### **Odpowiedzi na zapytania Wykonawców dotyczące treści SWZ**

#### **Dotyczy: Zagospodarowanie terenów publicznych w miejscowości Słubice**

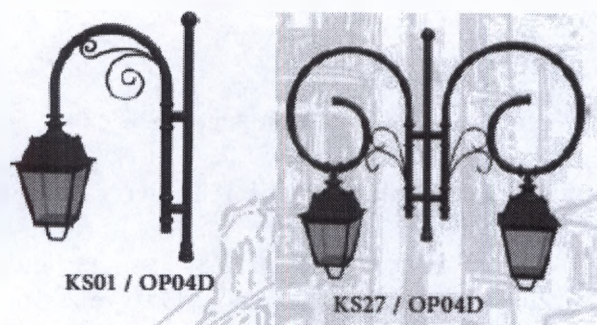
1. Prosimy o wyjaśnienie co oznaczają wymiary dotyczące stojaków na rowery (8x75x75).

Odp. Parametry określają minimalny przekrój profilu wykorzystanego do utworzenia stojaka przykład jak na zdjęciu poniżej – pozostałe wymiary do akceptacji Zamawiającego na etapie realizacji konkretnego producenta.
